Věc: Doporučení geotechnického konzultanta - rozsah zasíťování stavby „Sanace zářezu Plzeň - Železná Ruda - Alžbětín v úseku km 27,565-27,920“
Naše č.j.: 32/D/2024/JĎu

Datum: 10.7.2024

Převis v km 27,740

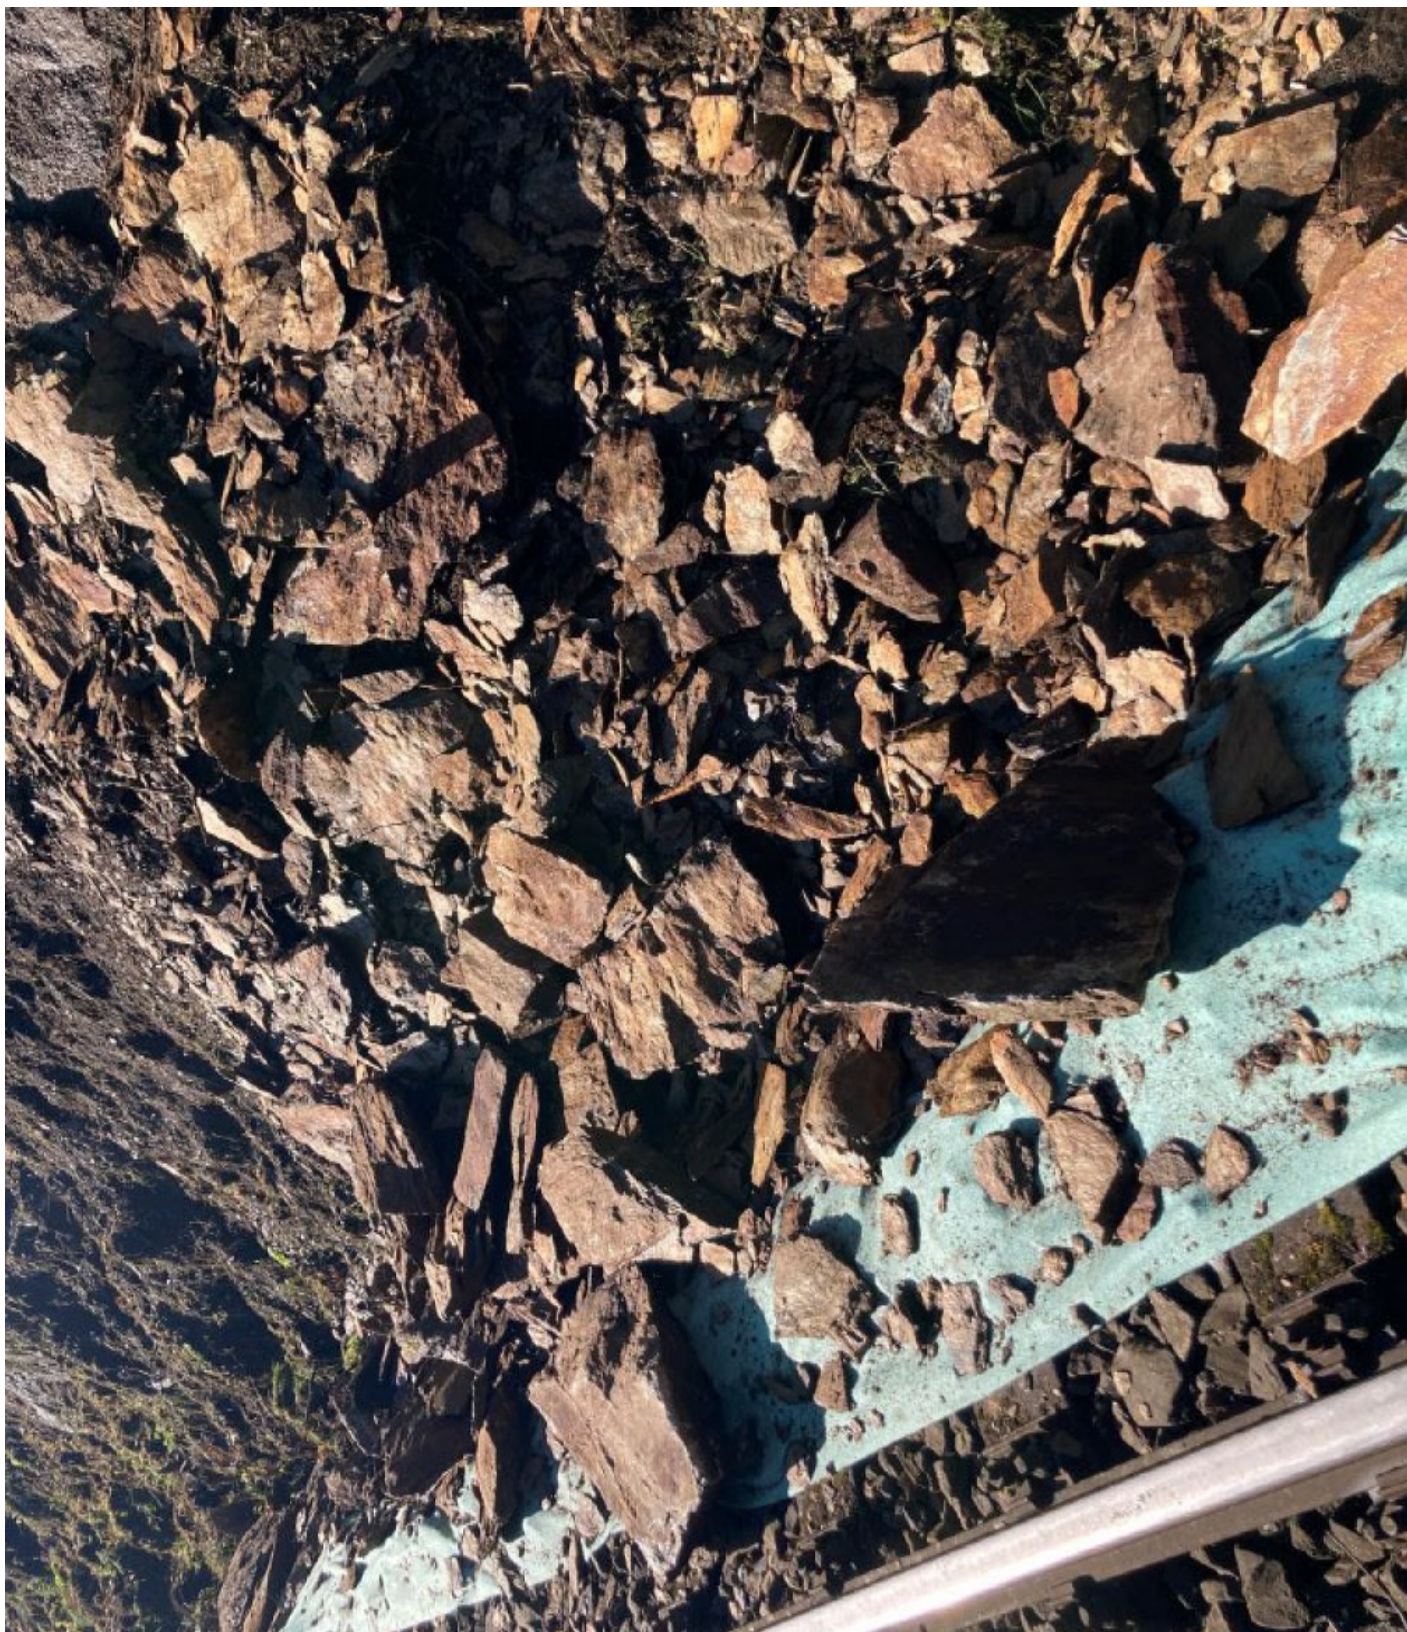
Dále byly vytipovány tři lokální místa, s potencionálně nestabilními bloky hornin. Protože nebylo možné jejich ruční odlomení, doporučuji k odstranění využít hydraulického systému Darda klínů. Jedná se o tyto místa:

1. km 27,740 (odhadované množství do 5m³)
2. km 27,780 (odhadované množství do 5m³)
3. km 27,800 (odhadované množství do 5m³)
